吉野川堤防強化検討委員会

第3回委員会資料

平成17年3月10日

四国地方整備局 徳島河川国道事務所

吉野川左岸21k600の水位計設置図

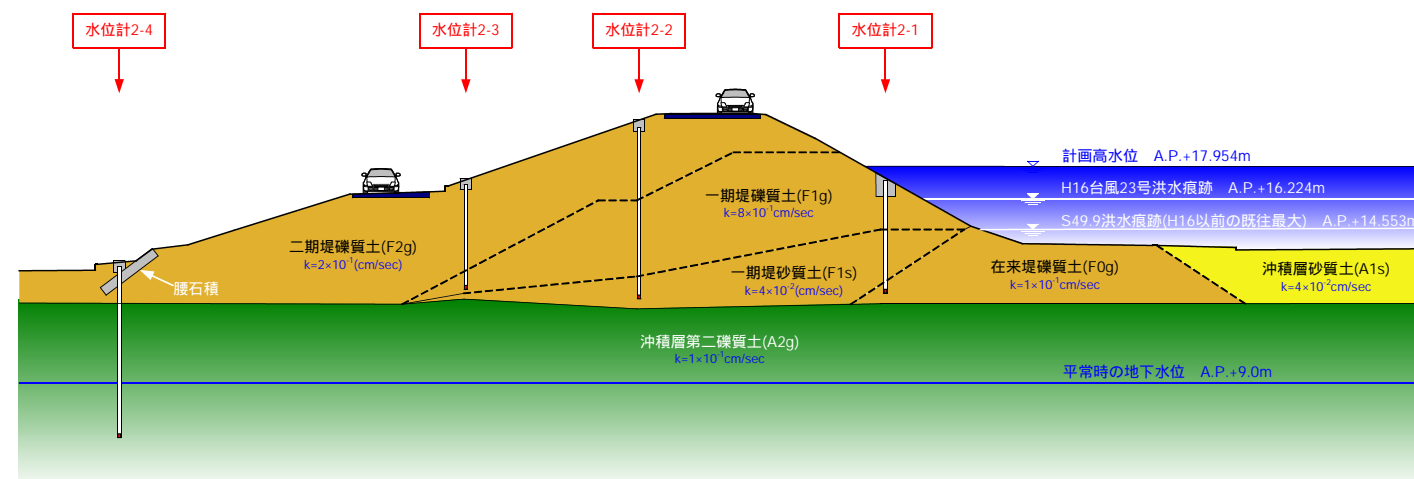
委員長 Q：モニタリングの観測孔の配置理由は何か。設置深度の根拠は何か。

テーマ	No.	指摘事項	回答
一連区間について		「一連区間」の意味がわかりにくいので、表現を再考すること。	ご指摘の点については、「一連区間」「外力一定区間」に改めました。
強度定数の設定方法について		強度設定の是非を評価するために、三軸圧縮試験の条件を提示すること。	ご指摘の点については、資料「吉野川堤防における三軸圧縮試験データ」に示しました。
モニタリングについて		モニタリングの観測孔の配置理由と設置深度の根拠を提示すること。	ご指摘の点については、p.1-3に示しました。

通常の地下水観測では、各地層ごと(層厚が厚い場合は多深度)に観測機器を設置し、それぞれの地層における地下水位を把握することが望ましい。

吉野川左岸21k600の堤体は、在来堤(礫質土)、一期堤(礫質土および砂質土)、二期堤(礫質土)の計4層から構成され、各地層の透水係数は土質に関係なく概ね $1 \times 10^{-1} \sim 8 \times 10^{-1}(\text{cm/sec})$ を示す。一方、基礎地盤は沖積層礫質土から構成され、その透水係数は堤体と同じく概ね $1 \times 10^{-1}(\text{cm/sec})$ を示す。

吉野川左岸21k600の堤体は、上記したように築堤履歴および土質が異なっても同程度の高い透水性を有するため、在来堤～二期堤を同一層として取り扱うものとした。このため、観測機器(水位計)の設置にあたっては、同断面を堤体および基礎地盤の2層構成として計画するものとした。

堤体の地下水位(間隙水圧)を把握する観測機器は、堤体全体の地下水位の経時的な変化を把握できるように、堤外側(水位計2-1)、堤体天端(水位計2-2)、堤内側(水位計2-3)の計3箇所に配置した。また、設置深度は小さい洪水においても地下水位の変化が把握できるように、堤体と基礎地盤の境界から上方0.5mとした。

一方、基礎地盤の地下水位(間隙水圧)を把握する観測機器は、堤内側のり尻(水位計2-4)に配置した。設定深度は河川水位の観測結果と対比するため、平常時の水位も測定できる深度(平水位より3.0m下方)とした。

モニタリング機器は上記した考えを基に設置したが、今後は観測結果を踏まえて、必要であれば観測機器の追加設置を検討する。
